互換形 ZCT 端子仕様変更のお知らせ

互換形 ZCT ZT60B、ZT80B、ZT100B

扱	A	日付	2022 年 10 月	件名	互換形 ZCT 端子仕様変更のお知らせ
整理番号	山-1549	三菱電機 (株) 福山製作所

変更箇所	変更前	変更後
	端子(端子ねじを取外した状態) 	端子(端子ねじを取外した状態)

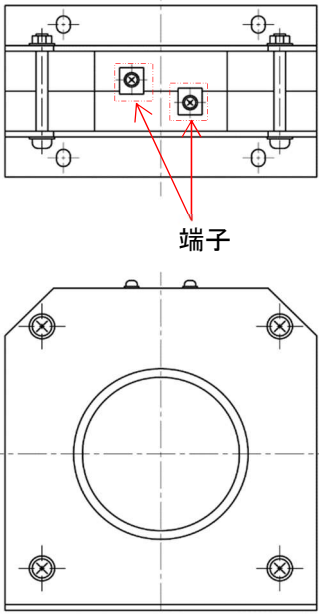
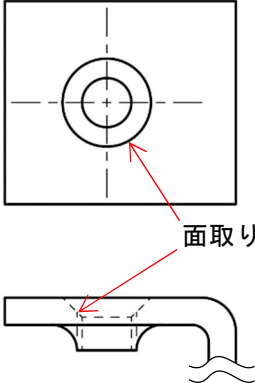
端子に面取りを追加します。

※面取り追加による製品機能の差異はありません。

設備老朽化および端子ねじ取付け時の作業性改善のため
